LEONI, C.LLA

1738

Descrizione prestazionale dell'intervento

Foto del rilievo

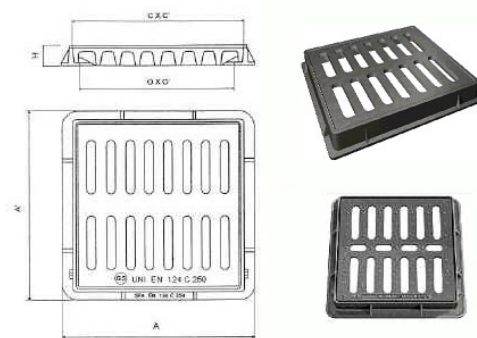
Criticità

Caditoia inadeguata

Sostituzione della caditoia con nuovo manufatto che verrà incassato e reso perfettamente complanare al pavimento. La caditoia non dovrà presentare fessure tali da costituire ostacolo o pericolo rispetto a ruote, tacchi o bastoni. I vuoti non potranno essere attraversati da sfere di diametro superiore ai 20 mm (preferibilmente non superiore a 15 mm); eventuali fessure parallele dovranno essere poste in senso ortogonale alla principale direzione di marcia.

Occorre fare una buona rasatura della finitura superficiale per evitare di creare altre criticità sulla pavimentazione per le persone con difficoltà motorie.
